710 - INSP
ISO/IEC 17020
Origineel verslag

Verkoop [Afd 8.4.2]

Niet conform

Inspectie adres: Jos Ratinckxstraat 4D bus 301, 2600 Antwerpen (België)
Type: Verkoop [Afd 8.4.2]
Datum van de keuring: 13/10/2026
Andere: Bastien Helsmoortel
Type lokalen: Appartement
Private hoogspanningscabine: Nee

Elektrisch bord

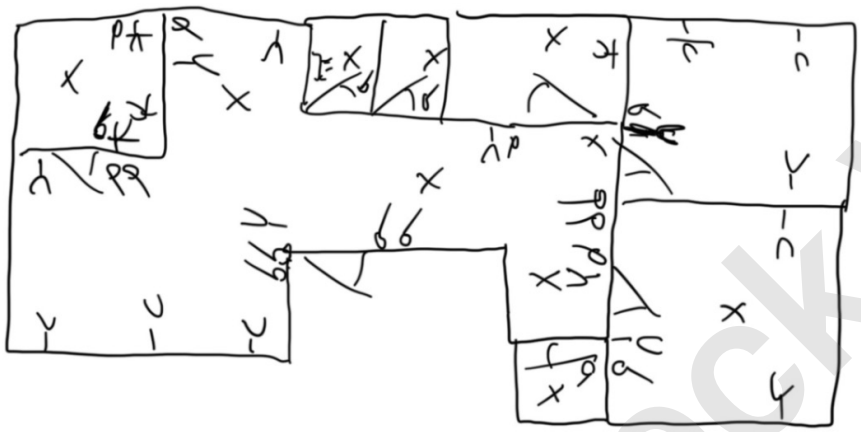
- Het eendraadschema en situatieplan zijn niet aanwezig. - oAfd 3.1.2.1
- De controle van een/meerdere foutlussen is niet afdoende, - oAfd 6.5.7.2.b.4.d; oAfd 6.4.6.4.b.4

- Het verdeelbord is onvoldoende gemarkeerd. Individuele markering, voedingsspanning en/of gevarendriehoek ontbreken. - oAfd 3.1.3.3; Afd 9.4.1
- De kringen, de onderbrekingstoestellen en of de beschermingstoestellen zijn niet duidelijk en zichtbaar gekenmerkt. - Afd 3.1.3

- De beschermingsgraad van de ruimte moet ten minste IPXX-D zijn voor ruimtes publiek toegankelijk en IPXX-B voor gewone ruimtes. - oAfd 4.2.2.3
- Hoofddifferentieelstroombeschermingsinrichting is niet aanwezig. - oAfd 4.2.4.3

- De installatie is niet aangevuld met een differentieelstroombeschermingsinrichting met hoge of zeer hoge gevoeligheid, - oAfd 4.2.4.3
- De kring(en) die stopcontacten bevatten zonder aarding zijn niet beschermd door een differentieelstroombeschermingsinrichting met een hoge of zeer hoge gevoeligheid. - oAfd 8.2.1

- De houders van de penautomaten zijn niet uitgerust met een kaliberstuk. - oAfd 5.3.5.5.a
- De vermeldingen tegen overstromen op de beschermingstoestellen zijn niet zichtbaar. - oAfd 5.3.5.5; Afd 8.2.1

- Het materiaal heeft een onvoldoende beschermingsgraad. - Afd 2.4.3; oAfd 4.2.2.3
- De legwijze van kabels van het type VGVB zoals vastgesteld is niet toegelaten. - Hfdstk 2.7; Afd 5.2.7; Afd 5.2.9

- Schakelaars / stopcontacten / aftakkingsdozen zijn niet conform bevestigd. - oAfd 5.3.4.2c; oAfd 5.3.5.2 ; Afd 1.4.1; Afd 1.4.2; oAfd 5.3.5.4
- De continuïteit van de PE, de stationaire toestellen klasse 1 en/of de equipotentiale verbindingen is niet verwezenlijkt. - oAfd 4.2.4.3
